柏崎刈羽原子力発電所 7号機 原子炉建屋内水素挙動解析モデル設定誤りについて

東京電力ホールディングス株式会社

- 7号機 設工認 補足説明資料※(2019年10月 ご提出済)のR/B局所エリア水素挙動解析において、受注者にて実施した解析モデルの設定に誤りがあることを確認した。
- いずれも、実際よりも局所エリアから水素が抜けやすくなる方向の誤りであった。
- 保安規定 補足説明資料にてご説明済のR/B局所エリア水素挙動解析においても、設工認 補足説明資料と同じ解析モデルを用いている。

図5 各局所エリアの配置, 解析モデル誤りの状況

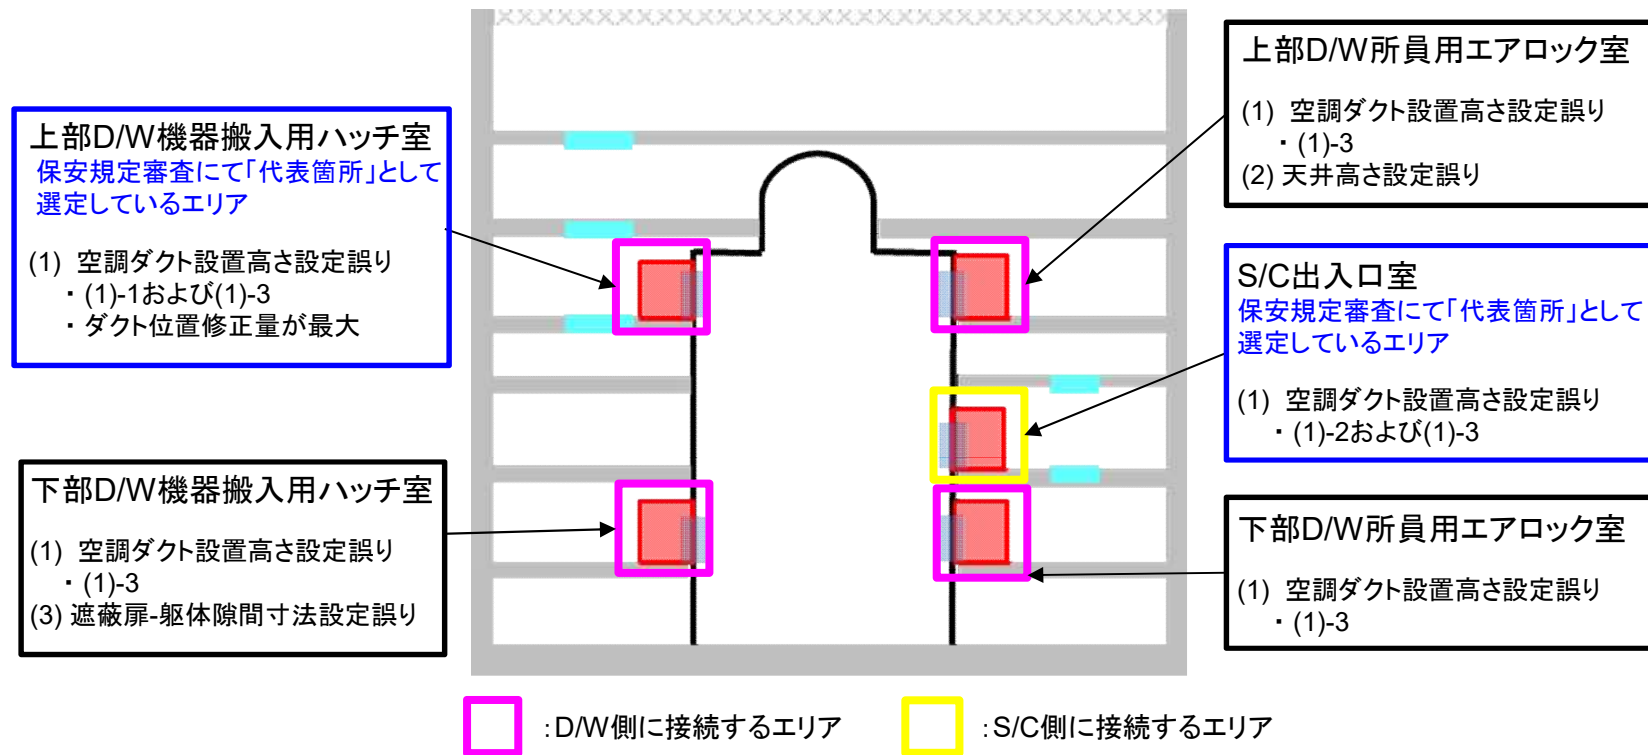
(1)-3 【全局所エリア】 横向きダクト設置高さ誤り（横向きダクト:実際よりダクト高さの半分, 高い位置に設定）

- ・水素排出経路となる給気ダクト・排気ダクトについて、ダクト図に記載の設置高さはダクトセンター位置を表していたが、ダクト下端位置と誤認して解析モデルを作成。

図6 【解析モデル修正後(設工認条件)】 上部D/W所員用エアロック室 水素体積分率時間推移

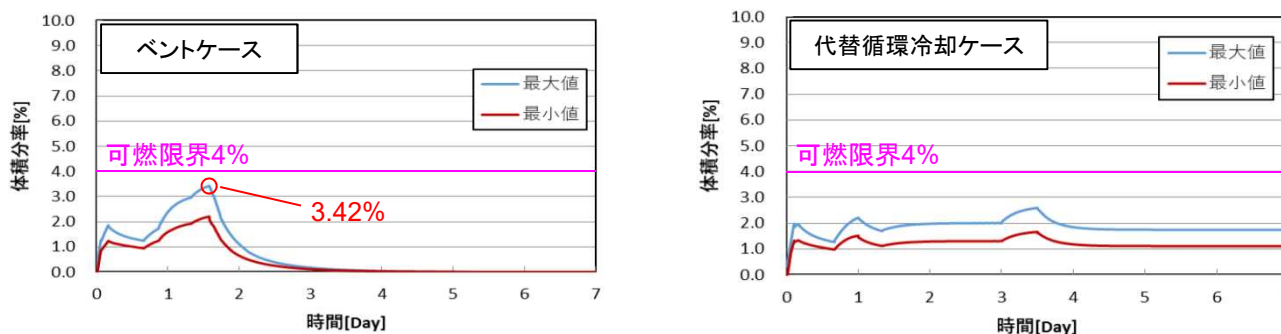
(2)「天井高さ設定誤り」による影響

- ・ (2)の影響を受ける上部D/W所員用エアロック室ならびに、代表箇所である上部D/W機器搬入用ハッチ室について解析モデルを修正した後、再度解析を実施した。
- ・ 結果は、図6, 7に示す通りであり、代表箇所である上部D/W機器搬入用ハッチ室の方が水素濃度の最大値が大きいことには変わりはないことから、この誤りにより代表箇所が入れ替わることはない。

図7 【解析モデル修正後(設工認条件)】 上部D/W機器搬入用ハッチ室 水素体積分率時間推移

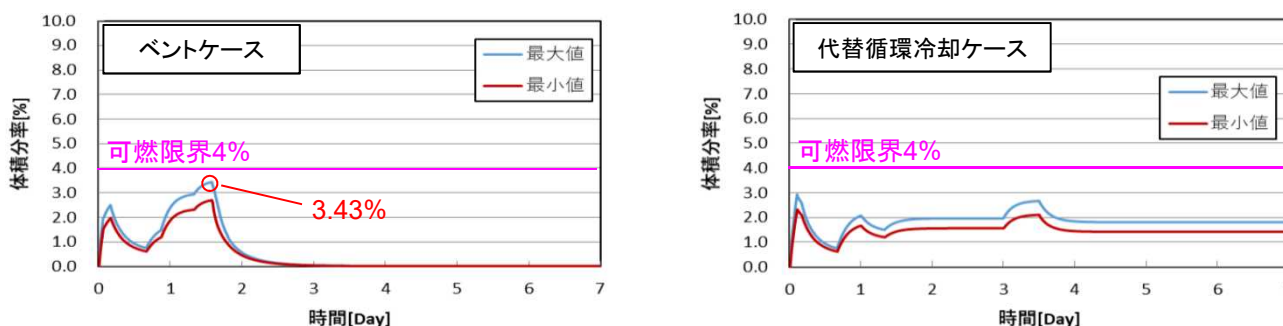
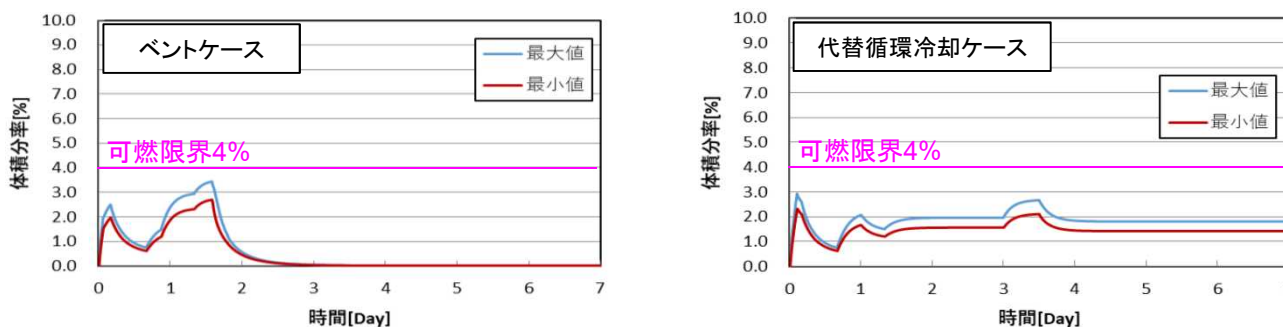
- 下部D/W機器搬入用ハッチ室の遮蔽扉-躯体隙間寸法について、2 mmとして解析モデルを修正した後、再解析を実施した。
- 結果は、図7, 8に示す通りであり、代表箇所である上部D/W機器搬入用ハッチ室の方が水素濃度の最大値が大きいことには変わりはないことから、この誤りにより代表箇所が入れ替わることはない。

- 『設工認 補足説明資料の条件』による結果を図7，9に示す。これらより，水素濃度の最大値は，いずれのケースにおいても可燃限界である4%を超えないことを確認した。
- その他の局所エリアについても，水素濃度の最大値は可燃限界である4%を超えないことを確認した。(後述の表2)
- そのため，今回の解析モデル誤りにより，局所エリアにおける水素濃度は可燃限界未満になるという，設工認における説明内容に変更は生じない。

図8 【解析モデル修正後(設工認条件)】 下部D/W機器搬入用ハッチ室 水素体積分率時間推移

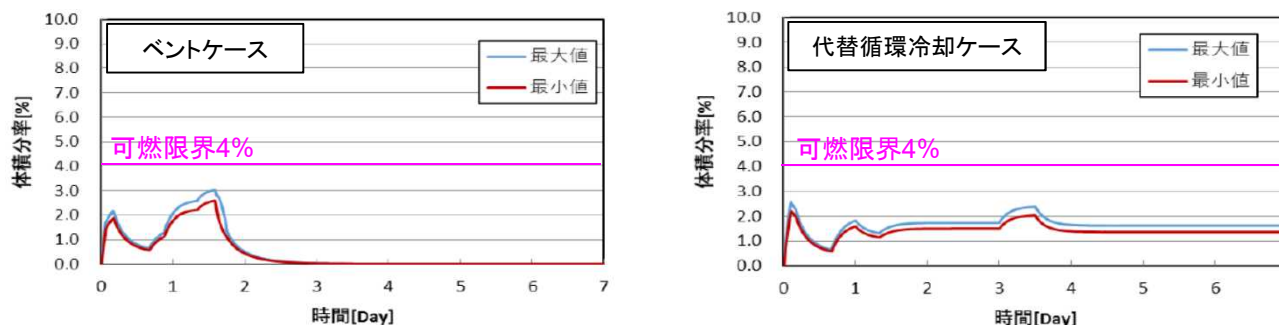
(3) 「遮蔽扉-躯体隙間寸法設定誤り」による影響

図10 【解析モデル修正後(保安規定条件)】 上部D/W機器搬入用ハッチ室 水素体積分率時間推移

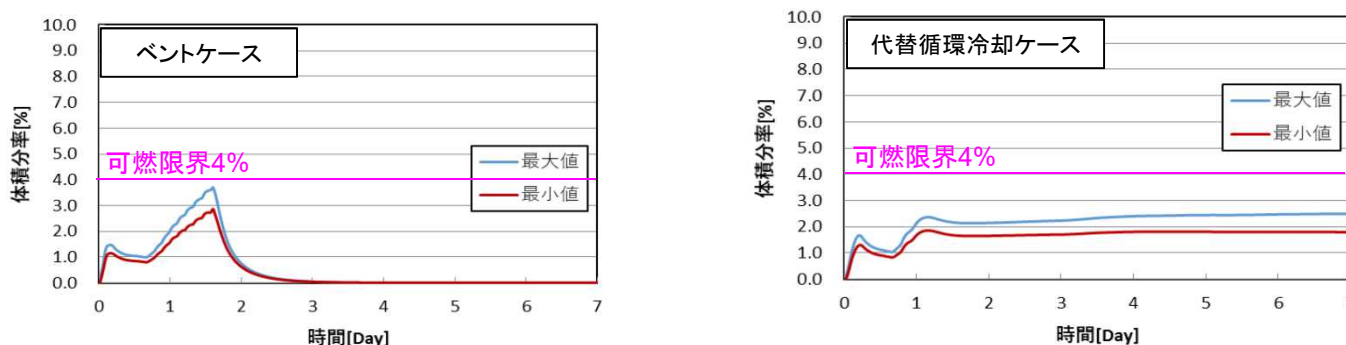
- 『保安規定 補足説明資料等の条件(水素発生量が有効性評価の2倍相当)』による結果を図10, 11に示す。これらより，水素濃度の最大値は，いずれのケースにおいても可燃限界である4%を超えないことを確認した。
- そのため，今回の解析モデル誤りにより，水素発生量が有効性評価の2倍相当という厳しい条件においても，局所エリアの水素濃度は可燃限界未満になるという，保安規定審査における説明内容に変更は生じない。

【参考】前回審査会合資料における修正必要箇所（資料1-2 P.23）

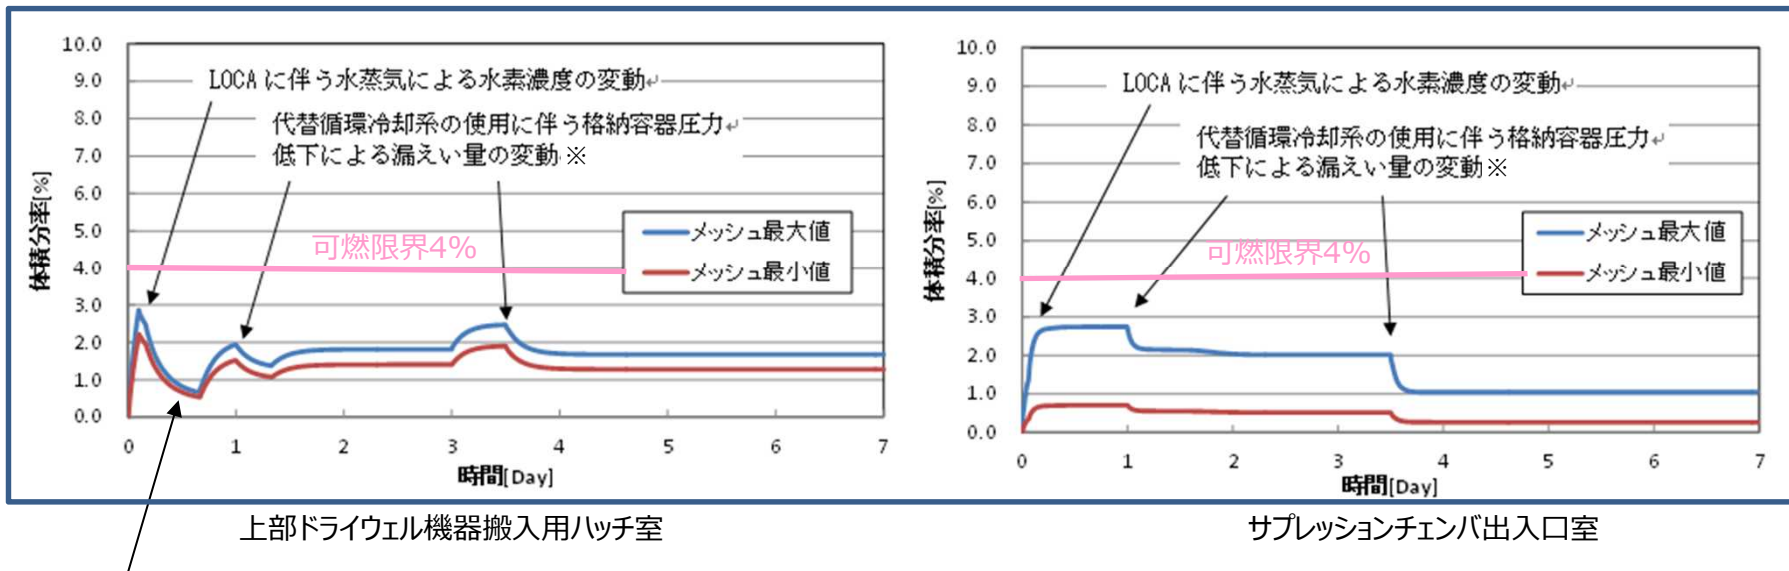
水素挙動解析モデル設定誤りを踏まえ、修正が必要となる箇所

【参考】前回審査会合資料における修正必要箇所（資料1-2 P.25）

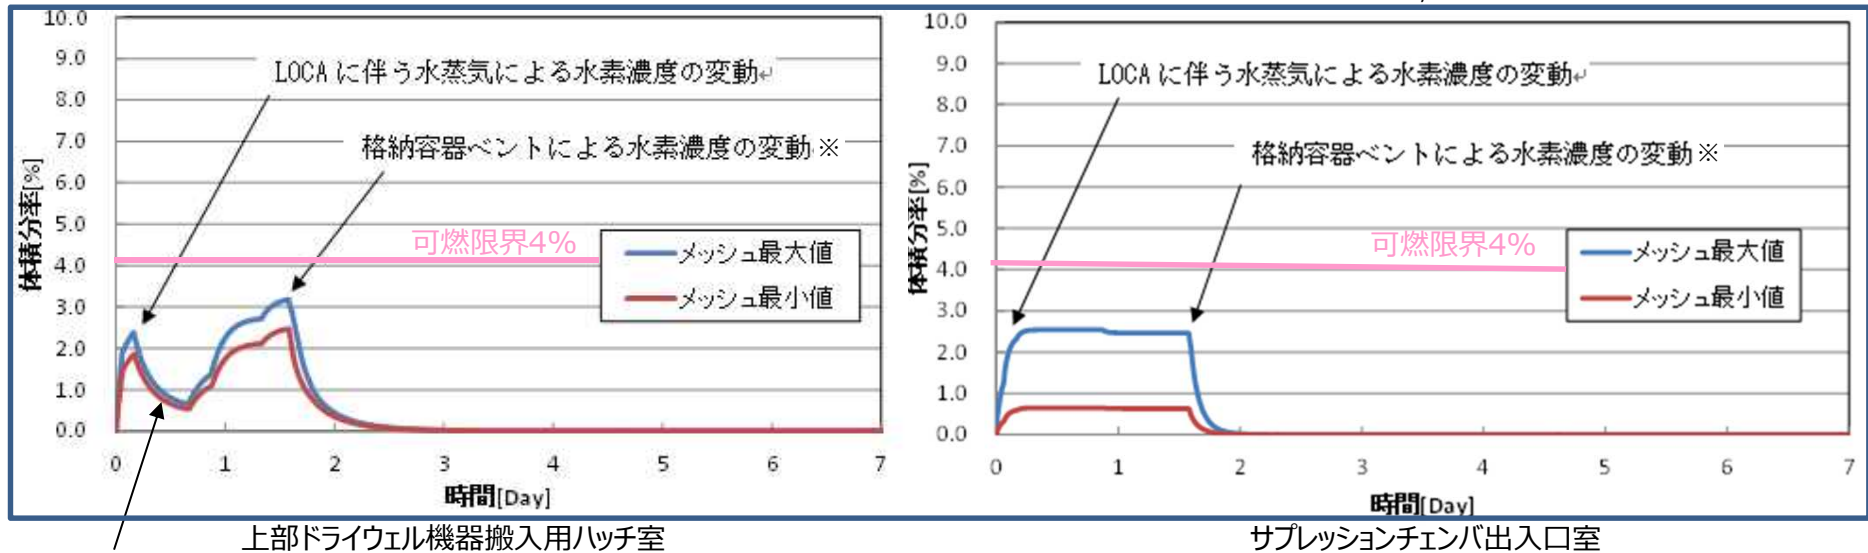
水素挙動解析モデル設定誤りを踏まえ、修正が必要となる箇所

【参考】前回審査会合資料における修正必要箇所（資料1-2 P.27）

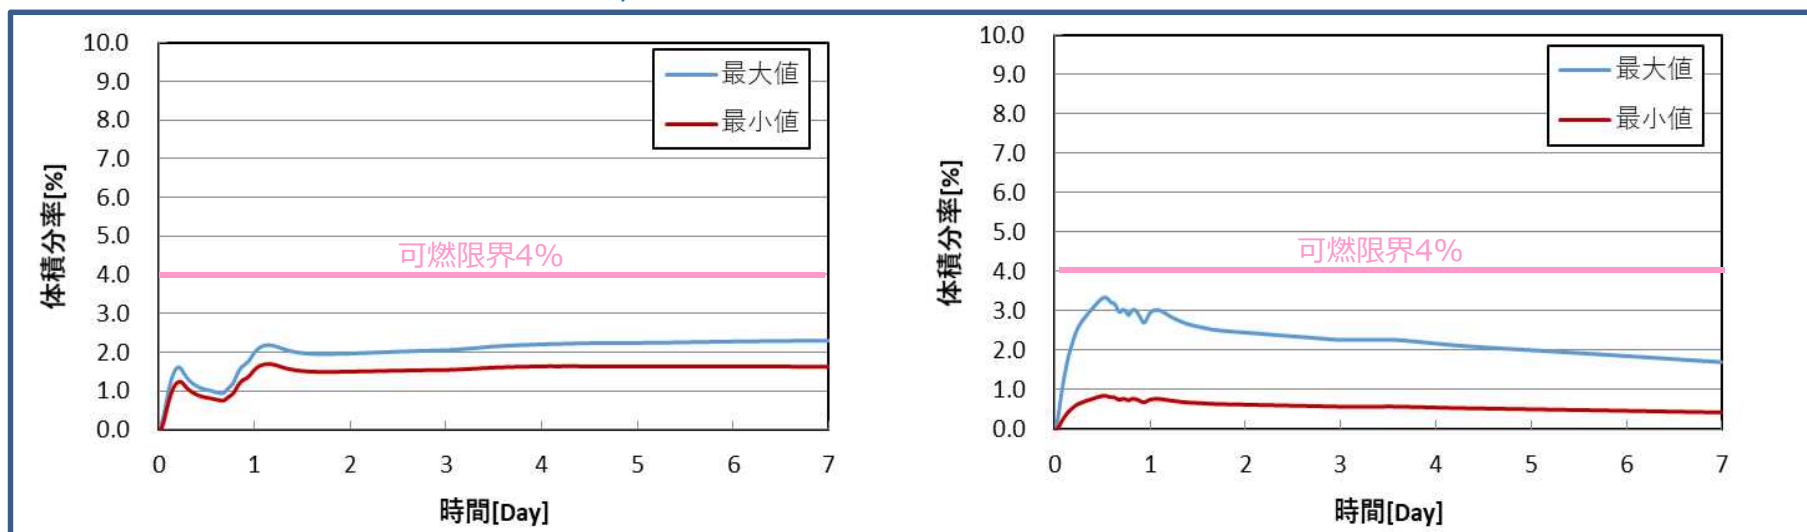
水素挙動解析モデル設定誤りを踏まえ、修正が必要となる箇所

【参考】前回審査会合資料における修正必要箇所（資料1-2 P.29）

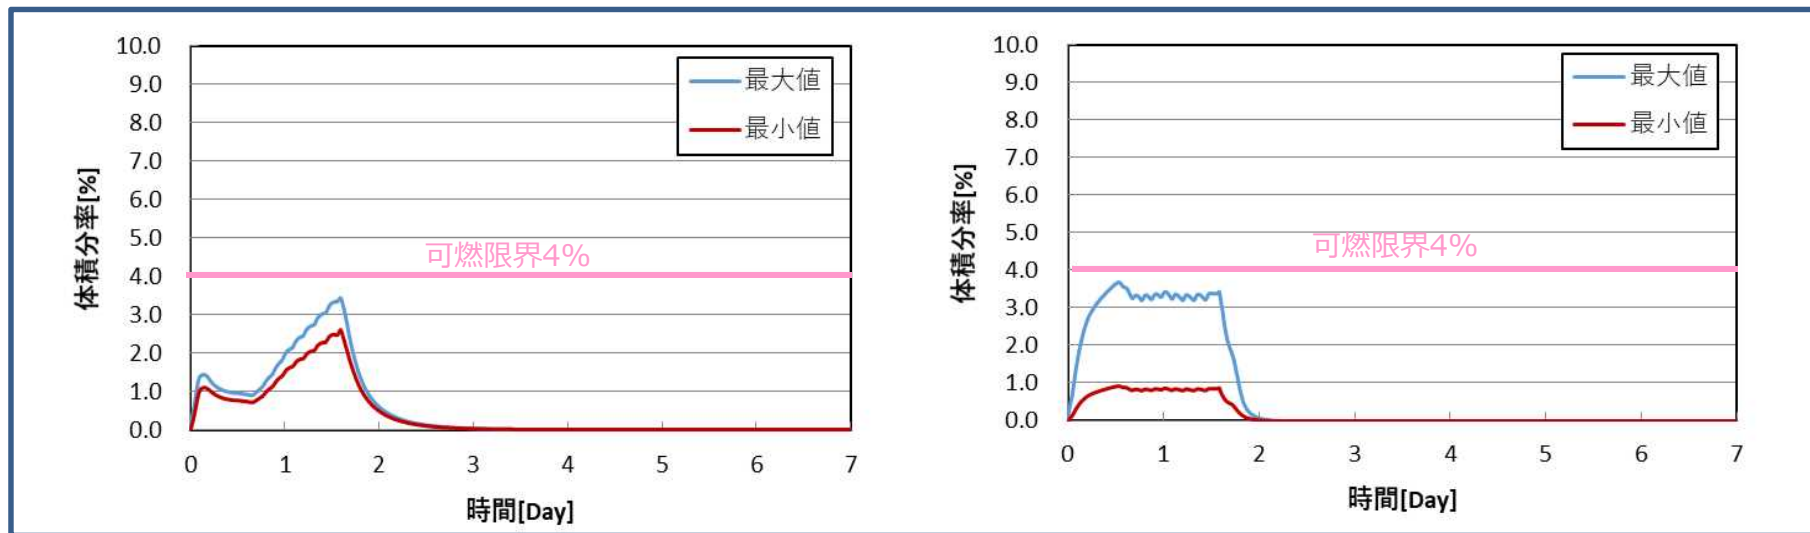
水素挙動解析モデル設定誤りを踏まえ、修正が必要となる箇所
